**From:** [Carsten Dalkær Jørgensen](#)  
**To:** [Ekstern post - Trafik](#)  
**Cc:** [Ekstern post - Trafik](#)  
**Subject:** Re: Projekt for Dagmarsgade, Sct. Knudsgade og Pileborggade  
**Date:** 29. september 2016 20:43:18  
**Attachments:** [Ny Pileborggade - Planudsnit.pdf](#)  
[BYGADEN - \(Sct Knudsgade ØST\).pdf](#)

## Vedr. Byrumsforbedring i Døgmarfgade, Sct. Knudfgade og Pileborgfgade Indsigelser og kommentarer til skitseprojekt og efterfølgende orienteringsskrivelse

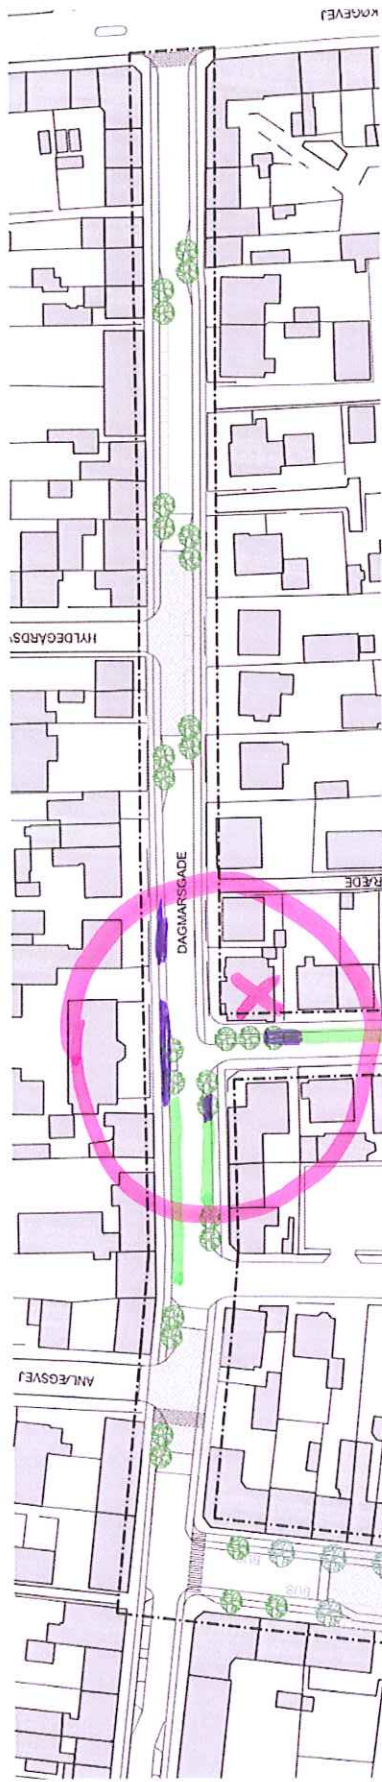
Til vores store skræk ser vi nu, at I sløjfer samtlige af de parkeringsmuligheder, vi har. :( Jeg vedhæfter 2 tegninger, som angiver, hvor vi plejer at parkere, som er indenfor en rimelig afstand fra vores hjem.

— Her parkeres vi normalt!

Problem:  
Vi bor i Piltborggade 26. Der er 2 lejligheder og vi har i alt 3 biler.  
Vi parkerer altid ud for huset og i Dagmarsgade.

PILEBORGGADE

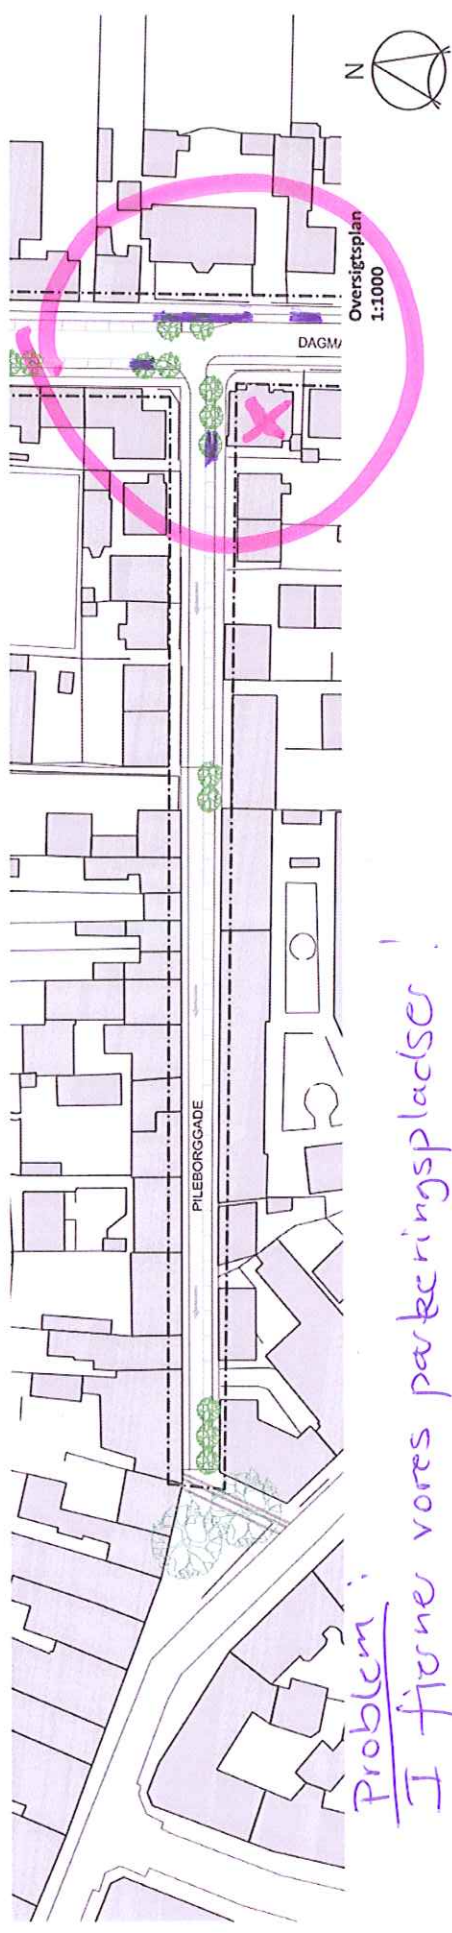
*- Her parkeres vi ejendommens i alt 3 biler i dag.*

*Problem!  
I fjone vores parkeringspladser!*

Billed 1. Oversigtsplan fra skitseprojekt

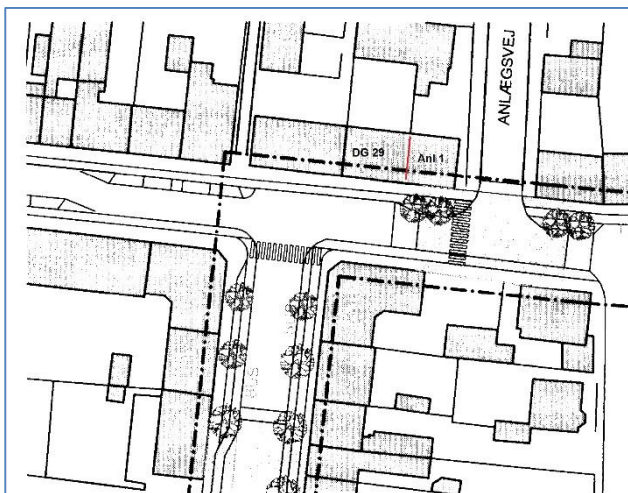
Oversigtsplanen på side 4 i skitseprojektet er ikke korrekt for så vidt angår angivelse af bygningsskel mellem vor ejendom på Døgmarfgade 29 og naboejendommen Anlægsvej 1, idet angivelse af skel ikke fremgår af oversigtsplanen.

Ejendommen Døgmarfgade 29 har indkørsel via port i ejendommens sydvestside fra Døgmarfgade til garage i baghuset. Bedømt ud fra skitseprojektet bliver tilkørselsforholdene via porten til Døgmarfgade 29 yderst vanskelige.

Jeg har på billed 1 indtegnet skellet mellem vor ejendom Døgmarfgade 29 og ejendommen Anlægsvej 1 med en rød streg på den af mig gengivne oversigtsplan fra skitseprojektet og indsat husnumrene.

Billed 3. Oversigtsplan fra orienteringsskrivelse

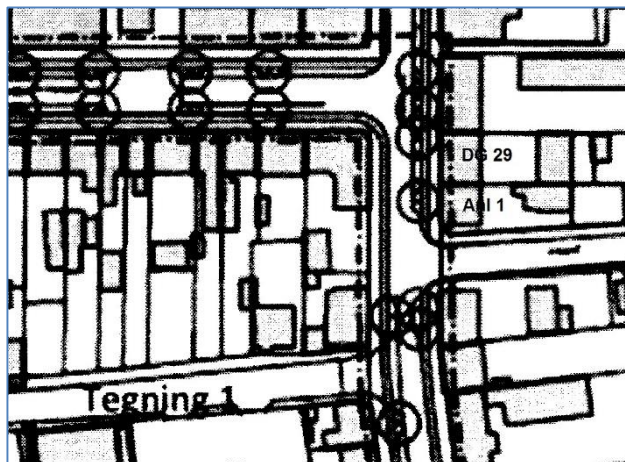
Oversigtsplanen på side 1 i orienteringsskrivelsen er korrekt for så vidt angår angivelse af bygningsskel mellem vor ejendom på Døgmarfgade 29 og naboejendommen Anlægsvej 1.

Jeg har på billed 3 gengivet et udsnit af oversigtsplanen fra orienteringsskrivelsen, desværre har oversigtsplanen på det udsendte ikke været helt egnet til den ønskede forstørrelse.

I forhold til skitseprojektet af 24. juni 2016 er der i orienteringsskrivelsen af 26. september 2016 en væsentlig forskel i relation til vejarealet på østsiden ud for Dagmarsgade nr. 27B, 29 og 31 idet der nu er indregnet dels en nord- sydgående vejindsnævring af Dagmarsgade (en fortsættelse af vejindsnævringen som allerede udført ud for nr. 23 og 27A), dels indtegnet 4 træplantninger på østsiden, hvor der i skitseprojektet kun var indtegnet 2 træplantninger. I relation til adgangsforholdene til nr. 29 er der tale om en væsentlig forringelse, ligesom der for den nuværende busstrafik, hvor især svingbanen for busstrafikken fra Dagmarsgade til Sct. Knudsgade og omvendt, er tale om en yderligere vanskeliggørelse af de aktuelle vanskelige forhold. Det vil ikke være praktisk muligt at etablere parkeringsbåse ud for Dagmarsgade nr. 27B og 29.

Billed 4. Muligt rekreativt område ud for nr. 9

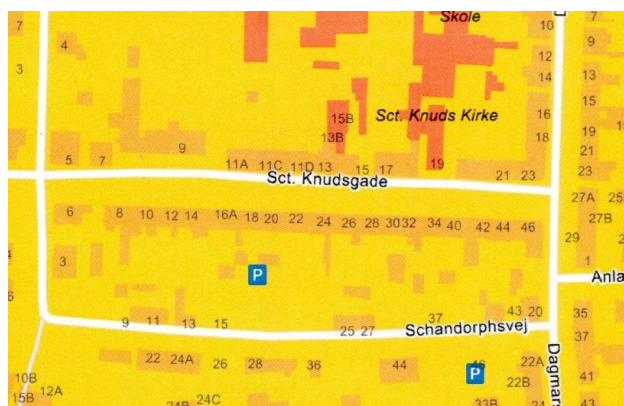
Herudover er jeg af den opfattelse, at det vil være hensigtsmæssigt at etablere et rekreativt mindre område (f.eks. bænke og beplantning) og en "kys og kørbane" ud for Sct. Knudsgade nr. 9, da der formentlig på et tidspunkt skal ske en renovering af den pågældende ejendom, som ligger tilbagetrukket på grunden på samme måde som Sct. Knudsgade nr. 19. Jeg har gengivet ejendommens placering på billed nr. 4
